改善箇所説明図

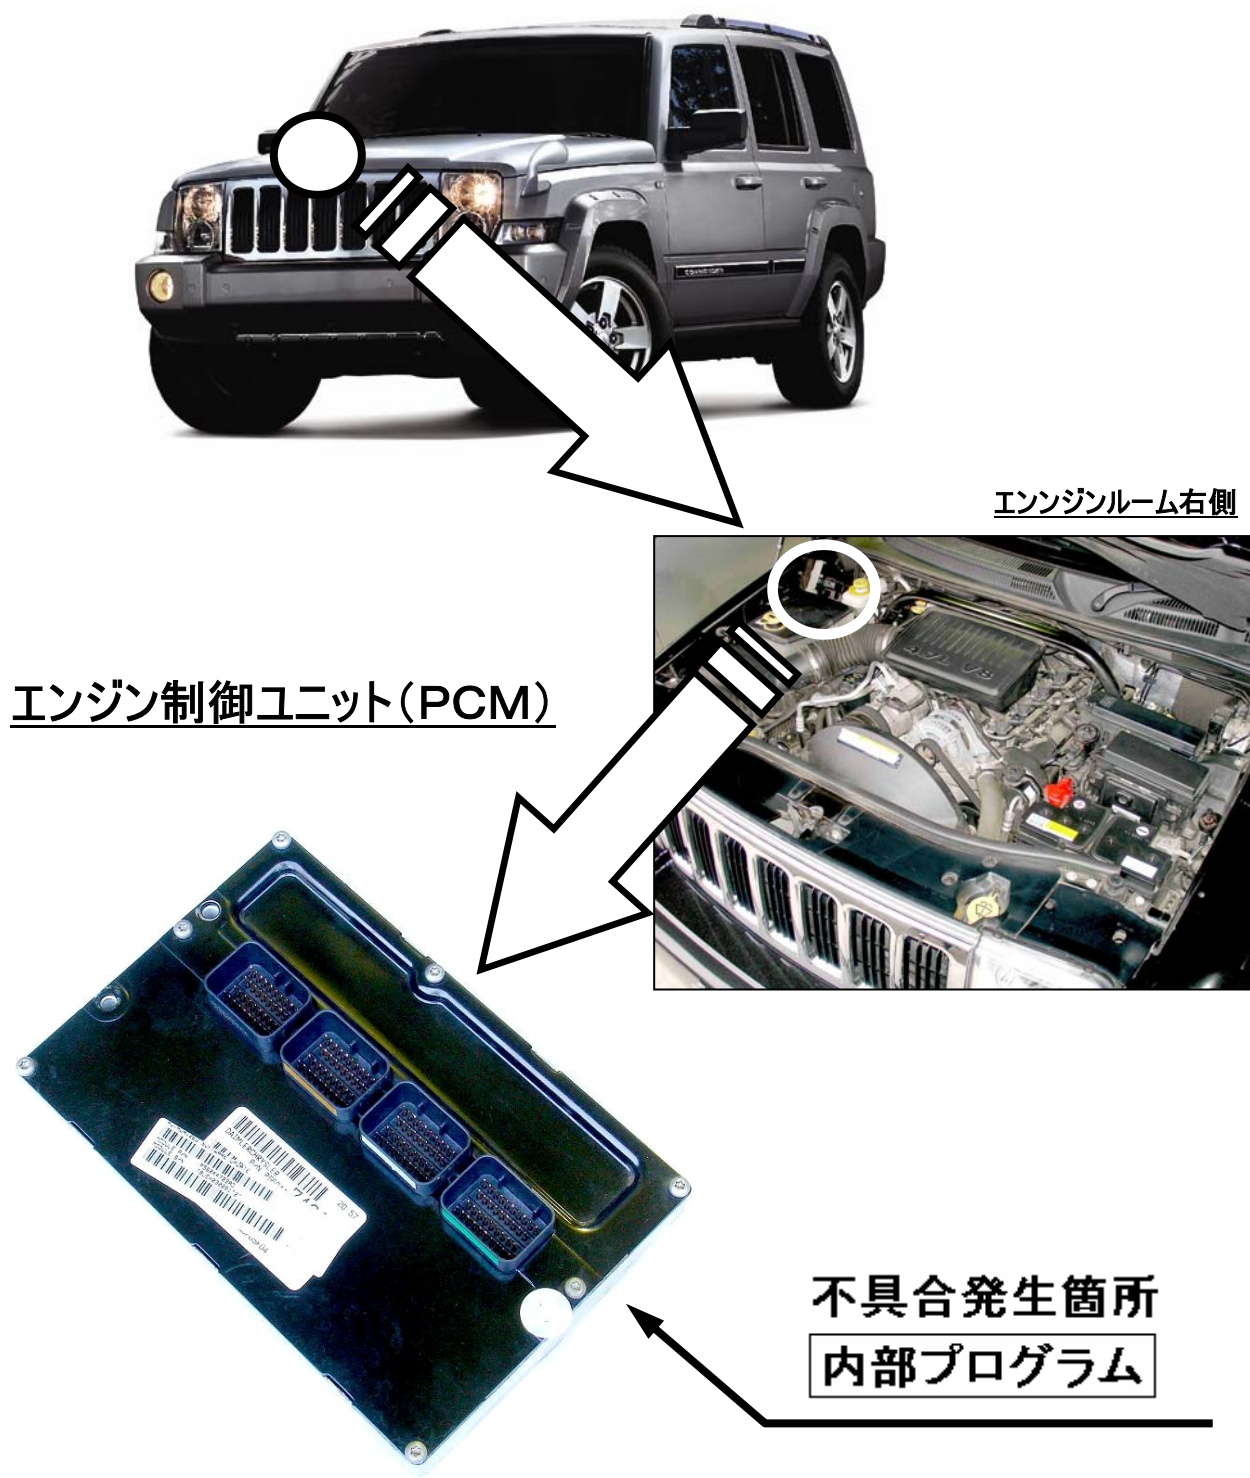
エンジン制御ユニット(PCM)のプログラムが不適切なため、ハンドル操作時等にエンジンのアイドリング回転数が低くなり、最悪の場合、走行中にエンジンが停止するおそれがある。

全車両、当該エンジン制御ユニット(PCM)を対策プログラムに書き換える。

識別 : エンジン制御ユニット(PCM) 本体左上部のボルト頭部に黄色ペイントを塗布する。
